対策箇所説明図

基準不適合発生箇所

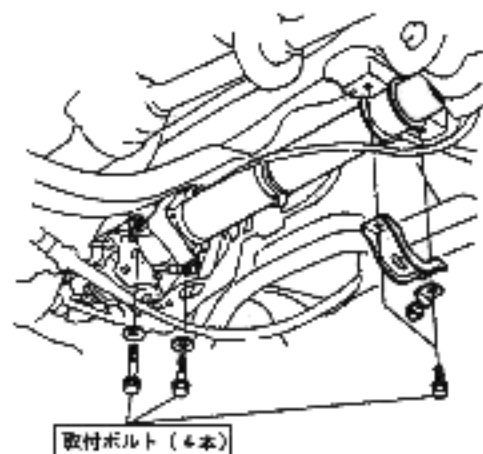
ステアリングギアボックスの右側を車体に固定するボルトの締付けトルクが不足しているため、ボルトが緩み、ギアボックスの右側が車体から外れるおそれがある。

対策内容：全車両、当該取付ボルトを規定のトルクで締付ける。

備考：4本の取付ボルトの頭部に赤色ペイントを塗布する。
